BOLETÍN 32

Sustitución de turbos 9V202 y equivalentes

Ejemplo de vehículos afectados correspondiente al Grupo VAG de motor 1.2 TSI CBZB 77 KW 105 CV 1197 Cm3.

Ver imagen 1:

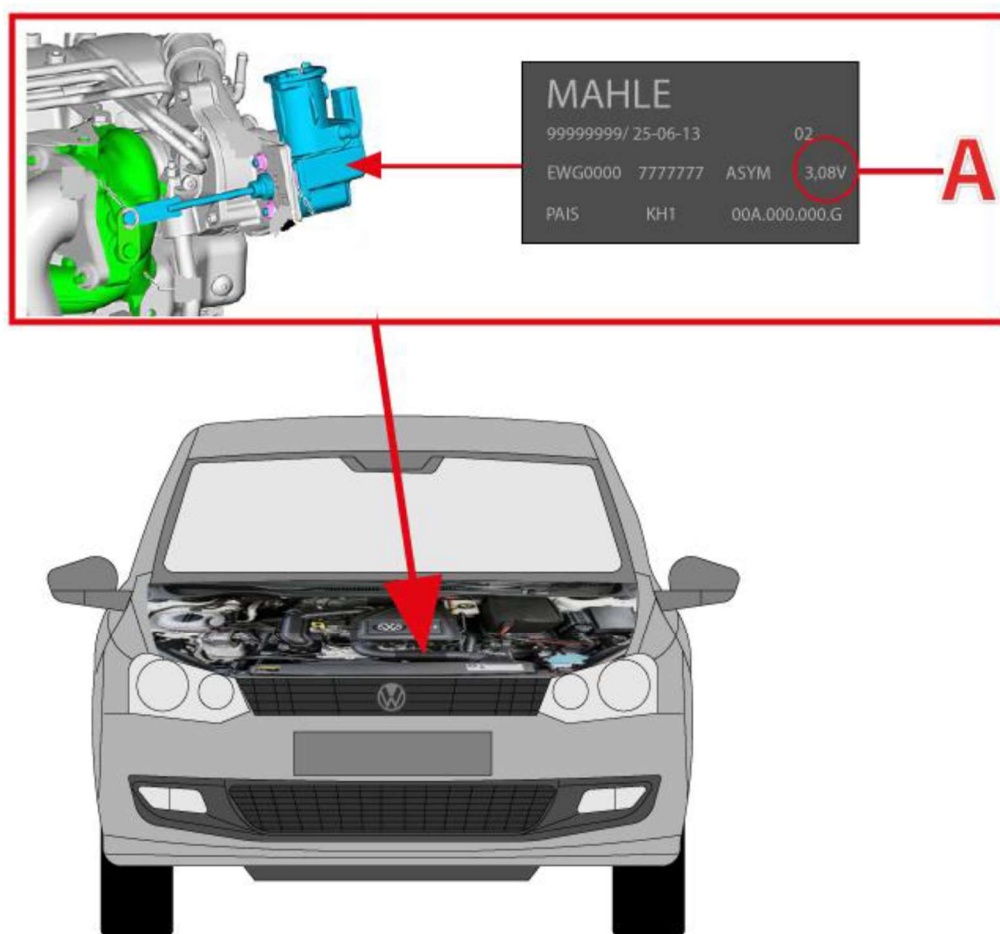
- Realizar lectura de códigos de avería registrados en la unidad de control motor con el útil de diagnóstico.
- Confirmar que se registra uno o varios de los códigos de avería mencionados en el campo síntoma de este boletín.
- Comprobar el valor de tensión del regulador de presión de carga con el útil de diagnóstico, el valor está indicado en el propio regulador (Ver imagen).
Valor de tensión superior a 4,2V:
- Comprobar la referencia del turbocompresor.

A-Valor de tensión del regulador de presión de carga.

Ver imagen 2:

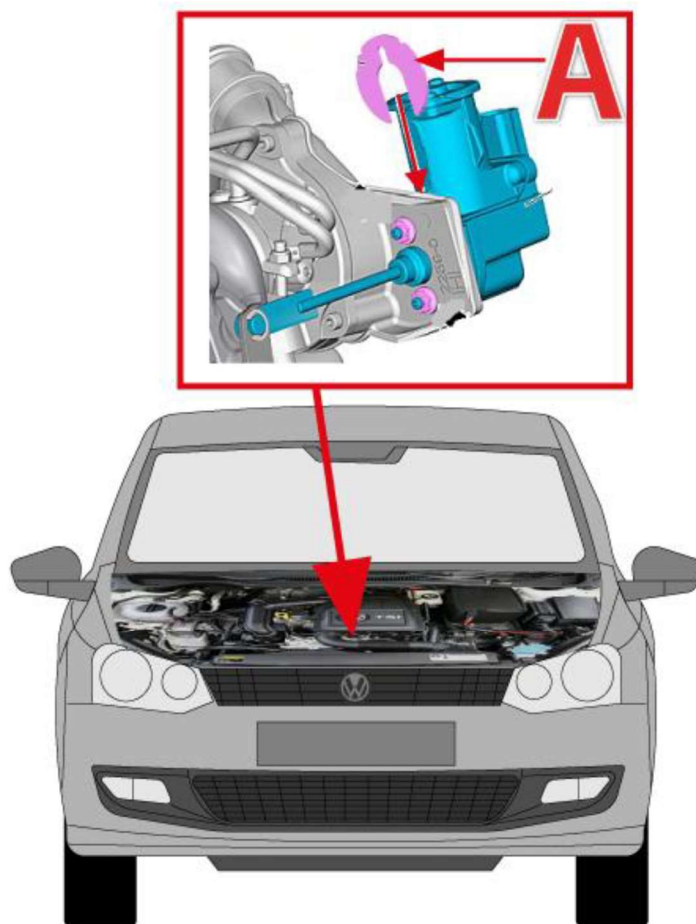
- Comprobar si está instalado un disco distanciador de 2mm (es posible que lleve instalado un disco distanciador de 1 mm) entre el regulador de presión de carga y la brida en la caja del turbo (Ver imagen).
- Instalar un disco distanciador de 2mm si es preciso.
- Borrar los códigos de avería registrados en la unidad de control motor con el útil de diagnóstico
- Reprogramar la unidad de control motor con software actualizado.

A- Disco distanciador de 2mm.

The latest version of the actuator has a 2mm increased wear resistance margin, which is also programmed in the new ECU software. If an "old" turbocharger has to be replaced by a new one, also the ECU software has to be updated to the latest one. The changes in the software have been implemented in between the following OE nos.:
